TRANS/WP.29/GRE/2002/20  
28 janvier 2002

Forum mondial de l'harmonisation des Règlements  
concernant les véhicules (WP.29)

PROPOSITION DE PROJET D'AMENDEMENTS AU RÈGLEMENT N° 48

Communication de l'expert du Groupe de travail «Bruxelles 1952» (GTB)

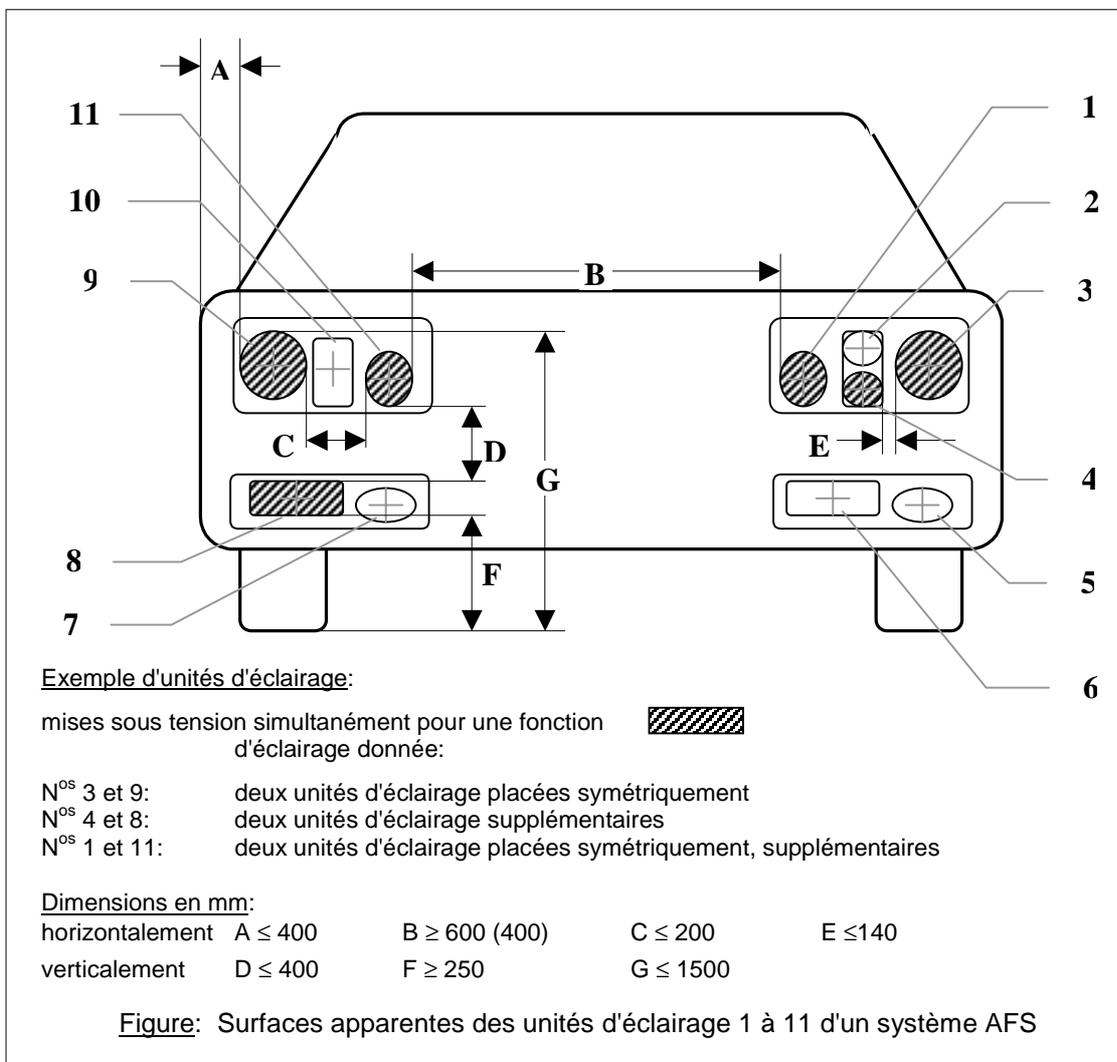
6.20.4.1.2 Des unités d'éclairage supplémentaires, s'il en existe, doivent être placées, quel que soit le côté du véhicule, à une distance ne dépassant pas 140 mm<sup>7/</sup> dans le sens horizontal (E dans la figure) et 400 mm dans le sens vertical au-dessus ou en dessous (D dans la figure) de l'unité d'éclairage la plus proche;

6.20.4.1.3 Aucune des unités d'éclairage supplémentaires décrites au paragraphe 6.20.4.1.2 ci-dessus ne doit être placée à moins de 250 mm (F dans la figure) ni à plus de 1 500 mm (G dans la figure) du sol;

<sup>7/</sup> Lorsque "deux unités d'éclairage placées symétriquement" supplémentaires sont présentes, la distance horizontale peut être de 200 mm (C dans la figure).

Le bord extérieur de la surface apparente d'au moins une unité d'éclairage de chaque côté du véhicule ne doit pas être situé à plus de 400 mm du bord extérieur du véhicule (A dans la figure); et

La distance entre les bords intérieurs des surfaces apparentes des unités d'éclairage des côtés droit et gauche du véhicule (B dans la figure) ne doit pas être inférieure à 600 mm ou, sauf pour les véhicules des catégories M<sub>1</sub> et N<sub>1</sub>, à 400 mm lorsque la largeur hors tout du véhicule est inférieure à 1 300 mm.
